Tiivistelmä

Kivikko-seura katsoo, että YTV:n jätevoimalan YVA-selostus on olennaisin osin virheellisesti ja puutteellisesti tehty. Käytetyt menetelmät on useimmiten kuvattu ylimalkaisesti tai ei lainkaan. Useissa osissa selostuksen oikeellisuuden tarkastamiseen tarvittavia lähtötietoja ja oletamia ei kerrota.

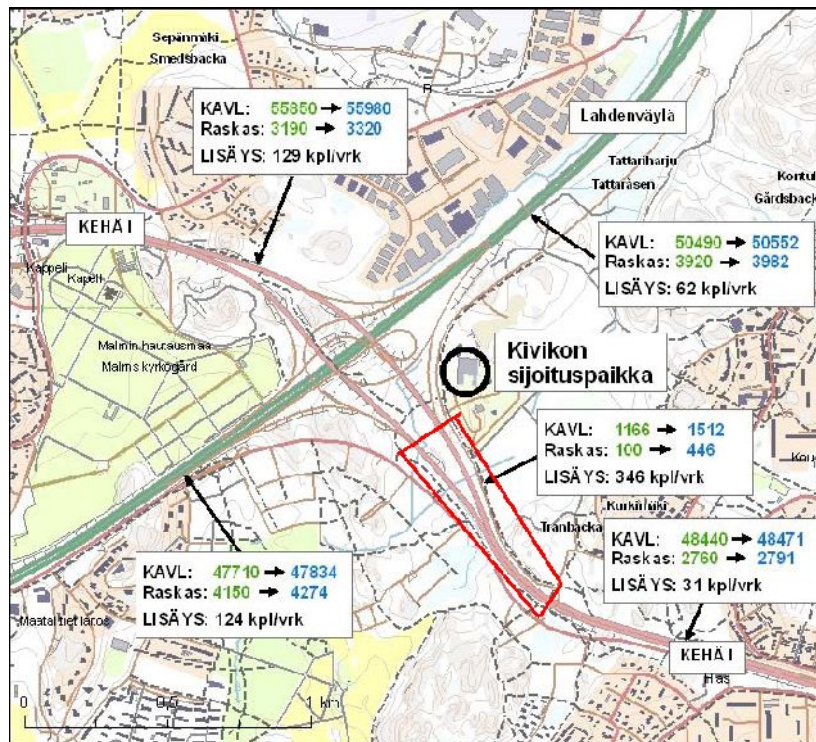
Kivikon sijoituspaikkavaihtoehto laakson pohjalla yhdistettynä vain 53 m korkeaan piippuun on ongelmallinen myös siksi, että sijoituspaikan laaksossa ilma seisoo usein paikallaan ja laaksossa esiintyy usein utua ja sumua. On selvä vaara, että ihmiset mieltävät tämän harmittoman luonnonilmion johtuvan matalapiippuisesta laitoksesta. Mikäli ihmiset mieltävät sumun olevan alaspainunutta laitoksen savukaasua, on viihtyvyyshaitta, joka tästä aiheutuu todellinen. Pahimmassa tapauksessa virheellinen tieto muuttuu julkiseksi totuudeksi ja aiheuttaa kohtuuttoman haitan asuinalueelle.

Yllä oleva kuva on otettu iltapäivällä Kivikon asukaspuiston läheisiltä kallioilta. Kuvasta näkyy kuinka liikuntapuiston laakso on peittynyt sumuun. Näkyvyys on niin huono, että sortti ja siirtokuormausasema ja Kuusakosken tilat eivät erotu sumusta. Kuvasta näkyy myös kuinka sumu valuu hitaasti laaksosta Kivikon asuinalueelle.

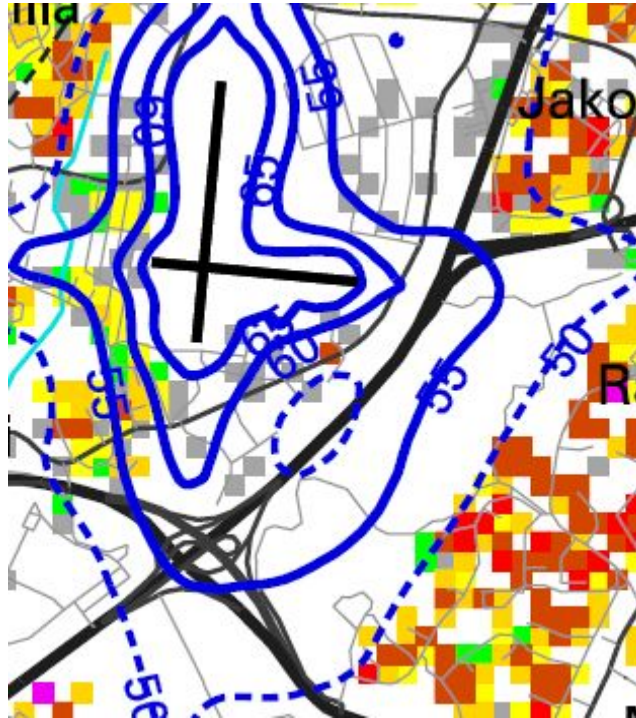
Vuonna 2003 tehdystä Malmin lentokentän lentomeluselvityksestä käy ilmi, että Malmin lentokentän mediaanilentoreiteistä 7 kulkee sijoituspaikan yli. Merkittävä osa Malmin lentoliikenteestä kulkee siis sijoituspaikan yli. Alla on kuva Malmin lentokentän mediaanilentoreiteistä laitoksen sijoituspaikka korostettuna.

YVA-selostuksessa olisi pitänyt arvioida laajemmin laitoksen mahdollisia vaikutuksia lentoliikenteeseen. Malmi lentokenttää käyttävät pienkoneet tuskin voivat lentää laitoksen savukaasu- tai lauhdevirran läpi. Samoin laitoksen savukaasuvirta muodostaa näköesteen vilkkaasti liikennöityyn lentoliikenteen solmukohtaan. Mikäli laitoksen vuoksi lentoreittejä joudutaan muuttamaan, aiheuttaa laitos näin välillisesti merkittävän meluvaikutuksen, jota YVA-selostuksessa ei ole otettu huomioon. Vuoden 2003 ennusteen mukaan (alla) laitostontti sijaitsee L_{den} 55 dB alueella. Lentoreittien siirto laitoksen päältä 9000 asukkaaseen Latokartanon päälle ei ole hyväksyttävää.
